ПАСПОРТ ДОСТУПНОСТИ

объекта социальной инфраструктуры (ОСИ)

Баня-прачечная Ленинградского областного государственного стационарного бюджетного учреждения социального обслуживания «Гатчинский дом реабилитационного проживания»

АКТ ОБСЛЕДОВАНИЯ № 5

1. Вход (входы) в здание

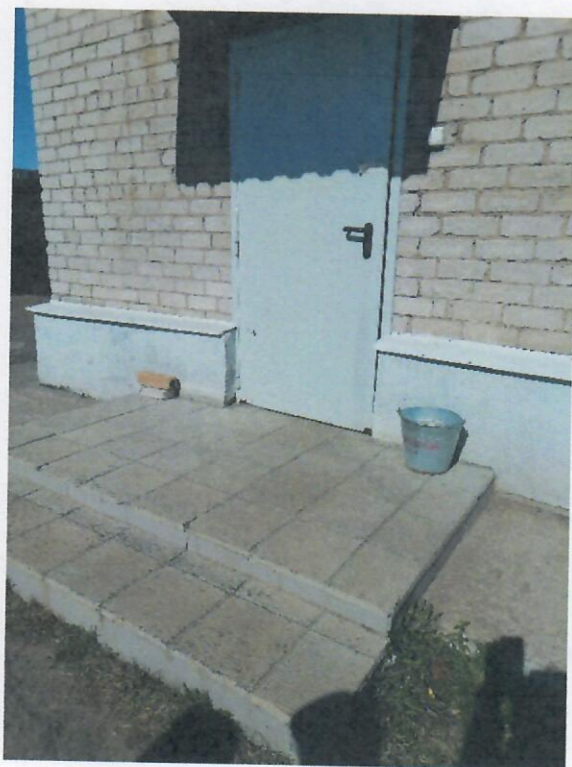
2.1	Лестница (наружная)	Имеется	Отсутствует маркировка ступеней на входной лестнице. Отсутствуют поручни на входной лестнице.	К, О, С, Г, У	Маркировка ступеней на входной лестнице. <u>Требования:</u> СП 59.13330.2020 п. 6.2 Установка поручней на входной лестнице. <u>Требования:</u> ГОСТ Р 51261-2022 п. 5.3

2.2	Пандус (наружный)	Не имеется	-	К, О	Установка пандуса. <u>Требования:</u> СП 59.13330.2020 п. 6.2 ГОСТ Р 51261-2022 п.5.2
2.3	Пути движения на объекте	Имеется	-	К, О, С, Г, У	-

2.4	Дверь (входная)	Имеется	Отсутствует тактильно-визуальная табличка со шрифтом Брайля с информацией об объекте. Отсутствует кнопка вызова персонала для	К, О, С, Г, У	Размещение тактильно-визуальной таблички со шрифтом Брайля с информацией об объекте, установка кнопки вызова персонала для МГН с тактильно визуальным знаком. <u>Требования:</u>

МГН с тактильно визуальным знаком.		ГОСТ Р 52131-2019 п. 4.3.6, п. 4.3.7 ГОСТ Р 52131-2019 п.п. 4.3.8.2
2.5	Тамбур	Имеется	-	К, О, С, Г, У	-
	ОБЩИЕ требования к зоне		п. 2.1 п.2.3 п. 2.4	-	п. 2.1 п.2.3 п. 2.4

Наименование структурно-функциональной зоны	Состояние доступности «*» (к пункту 3.4 Акта обследования доступности ОСИ)	Рекомендации по адаптации (вид работы) к пункту 4.1 Акта обследования ОСИ
Вход (входы) в здание	ДП-И (Г, У) ДЧ-И (О) ВНД (К, С)	Маркировка ступеней на входной лестнице. Установка поручней на входной лестнице.

Установка пандуса. Размещение тактильно-визуальной таблички со шрифтом Брайля с информацией об объекте. Установка кнопки вызова персонала для МГН с тактильно визуальным знаком.
--	--	--

3. Санитарно-гигиенические помещения на территории объекта

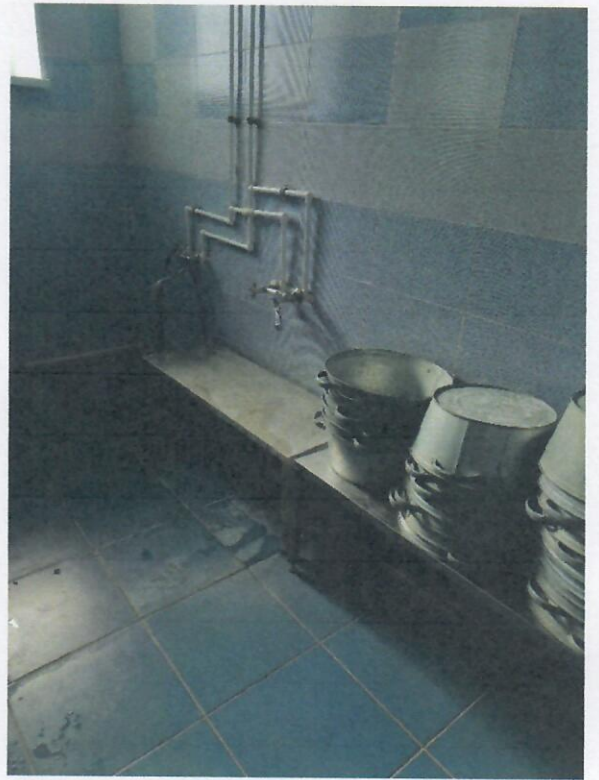
5.1	Туалетная комната	Имеется	Отсутствует знак доступности кабины и тактильная маркировка. Отсутствуют: - опорные поручни; - крючки для костылей; - кнопка вызова персонала с тактильной табличкой; - зеркало с изменением наклона.	К, О, С, Г, У	Приведение санитарно-бытовых помещений в соответствие с требованиями СП 59.13330.2020 п.6.3 ГОСТ Р 51261-2022

5.2	Душевая/ванна я комната + сауна	Имеется	В душевой кабинке отсутствуют: -краны с шаровой системой; -комбинированные поручни; - стационарные сидения.	К, О, С, Г, У	Оборудование душевой кабинки. <u>Требования:</u> СП 59.13330.2020 п.п 8.5.13 ГОСТ Р 51261-2022 п. 5.5 Установка душевых кранов с шаровой системой. Установка комбинированных поручней в душевой кабинке. <u>Требования:</u> ГОСТ Р 51261-2022 п. 5.5 Установка стационарных

сидений в душевой кабинке. <u>Требования:</u> ГОСТ Р 51261-2022 п. 5.5
	Общие требования к зоне	-	п. 5.1 п. 5.2	-	п. 5.1 п. 5.2

Наименование функционально-планировочного элемента	Состояние доступности (*) (к п. 3.4. Акта Обследования ОСИ)	Рекомендации по адаптации (вид работ) (**) к п. 4.1. Акта обследования ОСИ
Санитарно-гигиенические помещения	ДП-И (Г, У) ВНД (К, О, С)	Приведение санитарно-бытовых помещений в соответствие с требованиями СП 59.13330.2020 п.6.3, ГОСТ Р 51261-2022 Оборудование душевой кабинки в соответствие с требованиями СП 59.13330.2020 п.п 8.5.13 ГОСТ Р 51261-2022 п. 5.5
